Objet : visite d'inspection réalisée le 23 janvier 2014 du quai d'apport volontaire (QAV)
et du centre d'enfouissement technique (CET) réhabilité sur le site de La Coulée,
commune du Mont-Dore
Pièce jointe : compte-rendu de visite d'inspection

COMPTE RENDU D'INSPECTION D'INSTALLATIONS CLASSEES

Etablissement	Quai d'apport volontaire (QAV) de déchets / plateforme de stockage temporaire et broyage de déchets verts du Mont-Dore Centre d'enfouissement technique du Mont-Dore
Exploitant	CSP
Commune	Mont-Dore
Quartier	La Coulée
Arrêté d'autorisation	QAV : arrêté n° 2990-2010/ARR/DENV du 02/12/2010 CET : arrêté n° 1473-96/PS du 14/10/1996
Date de la précédente visite	13 avril 2012
Date de la visite	23 janvier 2014
Nom des agents visiteurs	
Accompagné de

Photo 4 : Partie du CET fermé et réhabilité

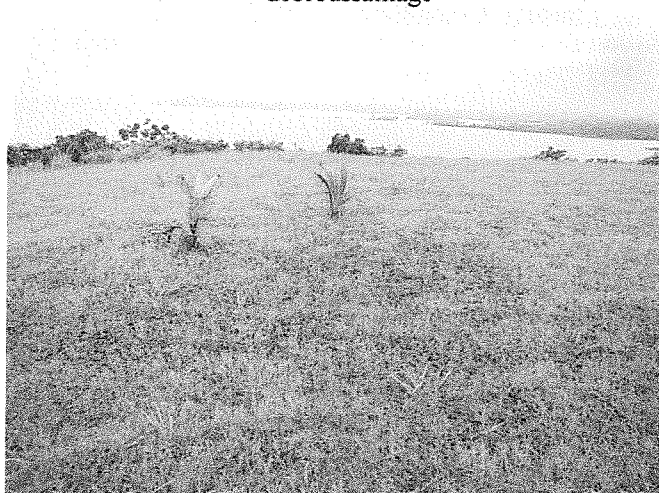
ARTICLE CONCERNE	NATURE DE LA PRESCRIPTION	OBSERVATIONS DE L'INSPECTEUR (IIC) / INFORMATIONS DE L'EXPLOITANT (EXP)	DEMANDES DE L'INSPECTEUR
23	Aménagement final	IIC : Une bonne reprise de la végétation est observée sur les dômes. Cependant des plantations n'entrant pas dans le cadre de la réhabilitation ont été effectuées sur le dôme risquant de mettre en péril l'intégrité de la couverture définitive par leur développement racinaire. EXP : Demande au responsable de suivi du site que ces plantations soient enlevées.	L'inspection demande à ce que ces plantations soient déracinées et évacuées via la filière de déchets verts en place sur le site. Immédiatement
24	Période de post-exploitation	IIC : Malgré les pluies soutenues depuis plusieurs jours, aucune trace de résurgence de lixiviats n'est remarquée. Aucun débordement n'est observé au niveau de la cuve de récupération des lixiviats et l'exploitant indique que sa surveillance est réalisée hebdomadairement au minimum. Aucune anomalie telle que des fissures, tassement anormaux ou stagnation d'eau n'a été observée durant la visite. Néanmoins, l'observation est rendue difficile en raison de l'emprise importante de la végétation et les fossés en flanc de talus présentent une emprise de la végétation importante.	L'inspection demande à ce que la végétation soit entretenue de manière à ne pas gêner l'observation d'anomalie potentielle et l'écoulement gravitaire des eaux dans le fossé en flanc de massif.
